Titel der Unterlage: Stellungnahme des Ingenieurbüros [redacted] vom 22.06.90 zum Schreiben des NMU Az. -402-40326/03-17/2.10.3 vom 08.03.90
 Seite: I.
 Stand: 22.06.90

Schachtanlage Konrad - Kammerabschlußbauwerk Modell 2
Schreiben des NMU vom 08.03.1990

Ersatzsystem

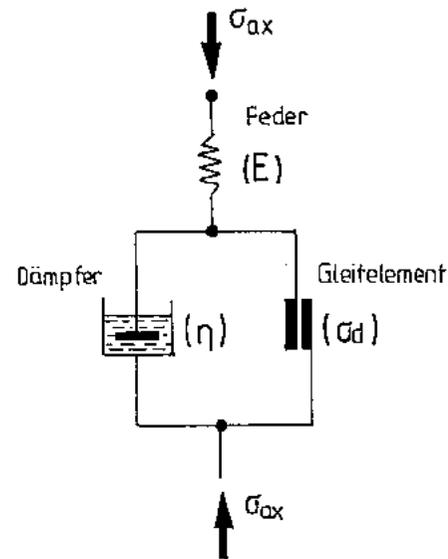
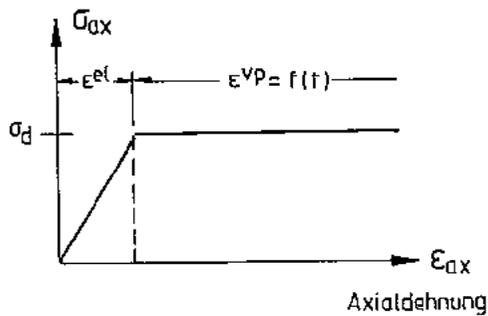
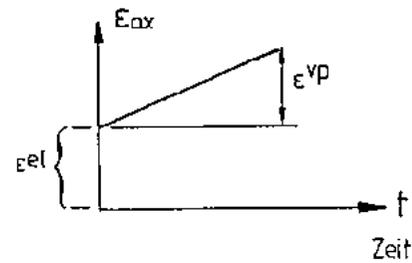
Nach Meinung des Sachverständigen [REDACTED] wird in den rechnerischen Untersuchungen kein elastisch-viskoplastisches, sondern ein elastisch-plastisches Stoffgesetz verwendet. Er begründet diese Aussage damit, daß zur Berücksichtigung des zeitabhängigen Gebirgsverhaltens u.a. die entsprechenden Viskositäts- und Kriechparameter des Gebirges fehlen.

Die in der Unterlage U 298 verwendete Bezeichnung des Stoffgesetzes als elastisch-viskoplastisch sollte nach Meinung des Sachverständigen mindestens für die öffentliche Auslegung entfernt werden, da er sie für eine "irreführende und falsche Erwartungen weckende Bemerkung" hält.

In der Anlage 1 ist für den Fall einer einaxialen Beanspruchung (Beispiel Zylinderdruckversuch) ein eindimensionales Ersatzsystem für elastisch-viskoplastisches Spannungsdehnungsverhalten dargestellt. Das Ersatzsystem besteht aus einem Feder-, einem Gleit- und einem parallel gestalteten Dämpfungselement. Durch die Feder werden die bei einer Beanspruchung σ_{ax} auftretenden elastischen, zeitunabhängigen Formänderungen berücksichtigt (Stauchung der Feder). Das Gleitelement repräsentiert die Tragfähigkeit des Ersatzsystems. Im eindimensionalen Fall treten an diesem Element keine

Verschiebungen auf, solange die Beanspruchung σ_{ax} des Systems unterhalb der einaxialen Druckfestigkeit σ_d liegt. Wird die Festigkeit überschritten, so kommt es zu irreversiblen ("plastischen") Verschiebungen entlang des Gleitelementes, die im eindimensionalen Fall über alle Grenzen anwachsen. Die Geschwindigkeit, mit der die plastischen Verschiebungen auftreten, ist abhängig von der Viskosität der im parallel angeordneten Dämpfungselement enthaltenen Flüssigkeit ("viskoplastisches Verhalten").
